敦賀発電所2号炉 敷地の地形，地質・地質構造について (コメント回答)

令和3年5月19日
日本原子力発電株式会社

敦賀発電所2号炉 敷地の地形、地質・地質構造に関するコメント【本日説明分】

②H27-B-2孔 深度68.27~68.34m(1/2)

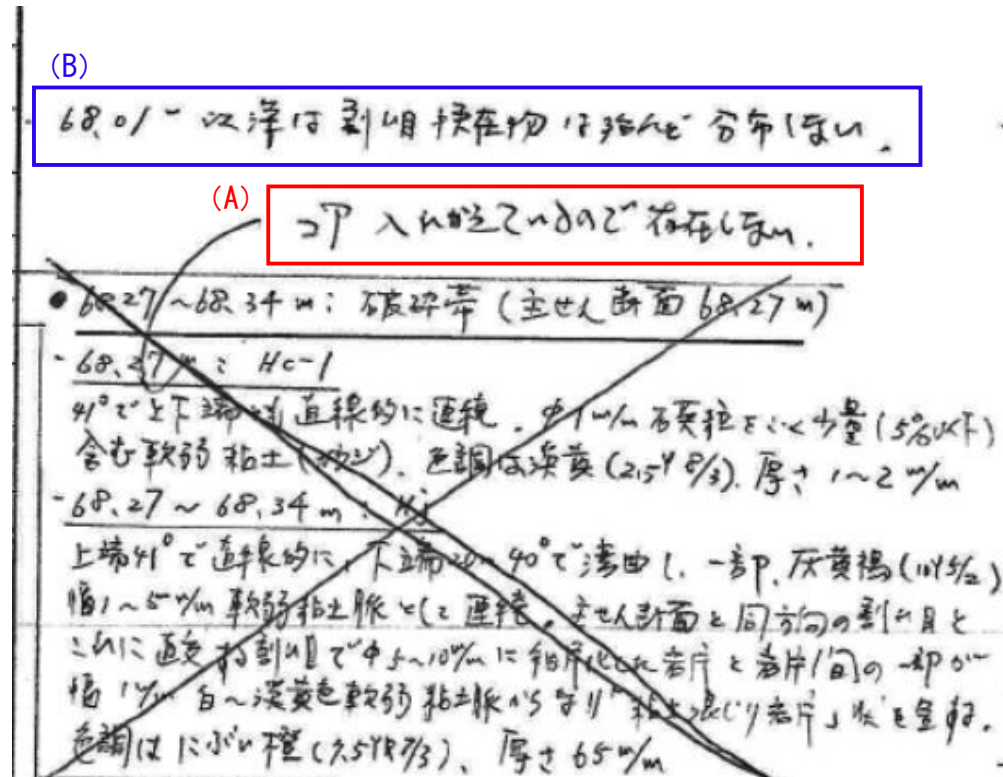
No.	日付	回次	コメント内容	回答骨子
35	令和2年 10月30日	第916回 審査会合	コア観察カードの記載に×印が付いている記事について、×印が付いた理由を整理すること。	第916回審査会合にて提示したボーリンク柱状図の元データに記載されていた×印(3箇所)について、記載された理由を整理した。

- H27-B-2孔 深度68.27~68.34mの記事に記載された×印については、ボーリングコアとボアホールテレビ（BHTV）による深度の整合性確認の際に両者の深度のずれ量が大きかった（詳細は次頁参照）ため当該箇所状況を再確認したところ、深度68.00~68.22m区間については孔壁崩壊物であると判断したため、×印を付けたものであった。
- 孔壁崩壊物の除去を行ったため、コア観察カードには「コア入れかえているので存在しない。」との記載を追記した。(A)
- また、「68.01m以深は割れ目挟在物は殆んど分布しない。」との記載については孔壁崩壊物に関する記事であり、×印を付けることが適切であったが、当該範囲で重要なマーカーとなる破碎部の箇所を代表させて×印を付けていた。(B)

追加観察又は追加データを取得した破碎部

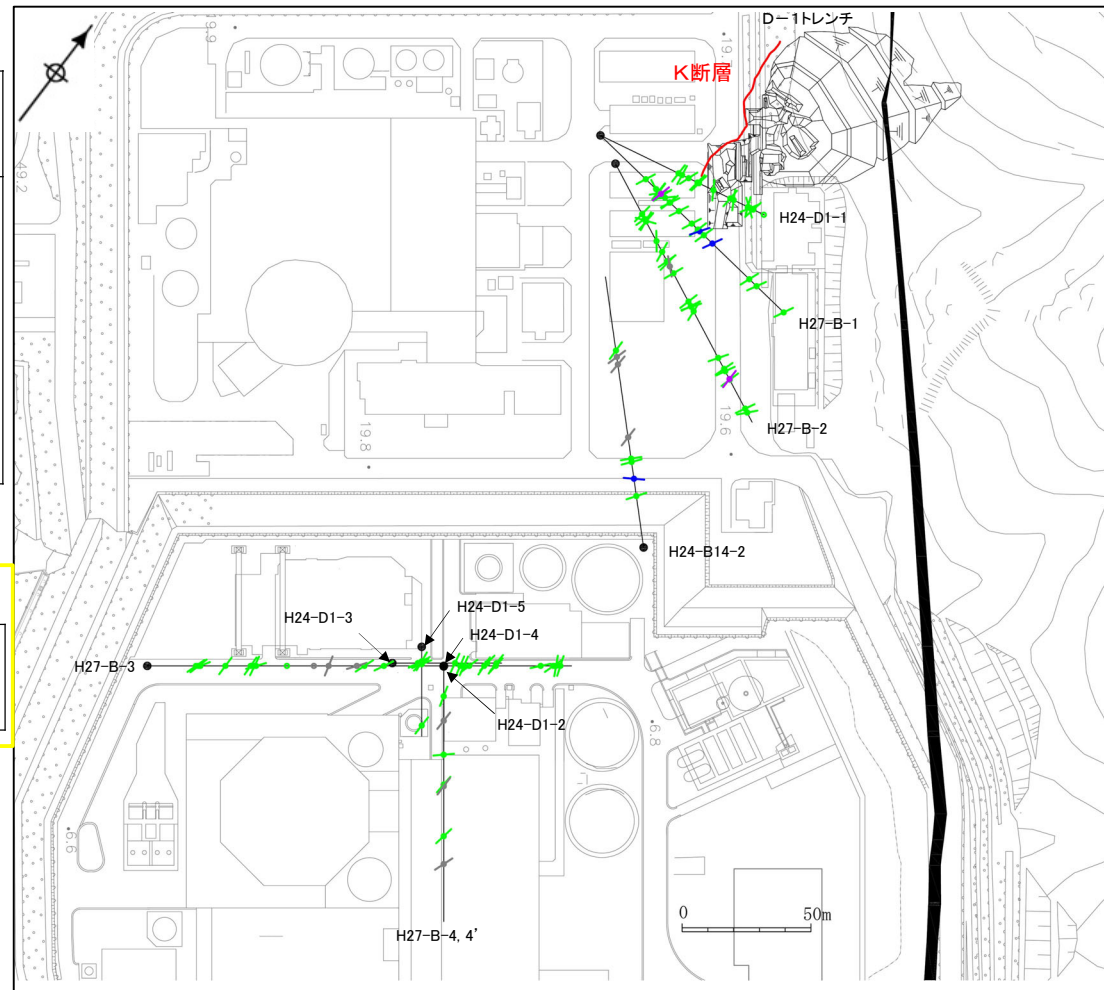
- K断層及びK断層南方の破碎部の性状を示すデータについては、K断層との連続性を検討する上で重要なデータであることから、**第833回審査会合までに追加観察や追加データの取得を行った。**追加観察及び追加データの取得の内容を以下に示す。
- 具体的には、①これまでボーリングコアの観察結果のみに基づき断層岩区分を行ってきた破碎部のうち、薄片試料を作成したものについては薄片観察結果に基づく断層岩区分、②条線方向の追加データの取得、③最新活動面の変位センスの追加データの取得である。
- **断層岩については、より詳細な観察データである薄片観察を実施している場合は、連続性評価には薄片観察による評価を用いることとした。**
- **また、今回、追加した文献も踏まえた薄片観察による断層岩区分の追加観察を行った。**

K断層	【追加観察】 ②条線方向：周囲の確認箇所と運動方向が大きく異なる破碎部について、条線方向の追加観察を実施
K断層南方の破碎部	【追加観察】 ①断層岩区分：これまでボーリングコアの観察結果のみに基づき断層岩区分を行ってきた破碎部について、薄片観察結果に基づく断層岩区分を実施 【追加データの取得】 ②条線方向：これまで条線方向を取得していなかった破碎部について、データを追加 ③最新活動面の変位センス：これまで最新活動面の変位センスを取得していなかった破碎部について、データを追加
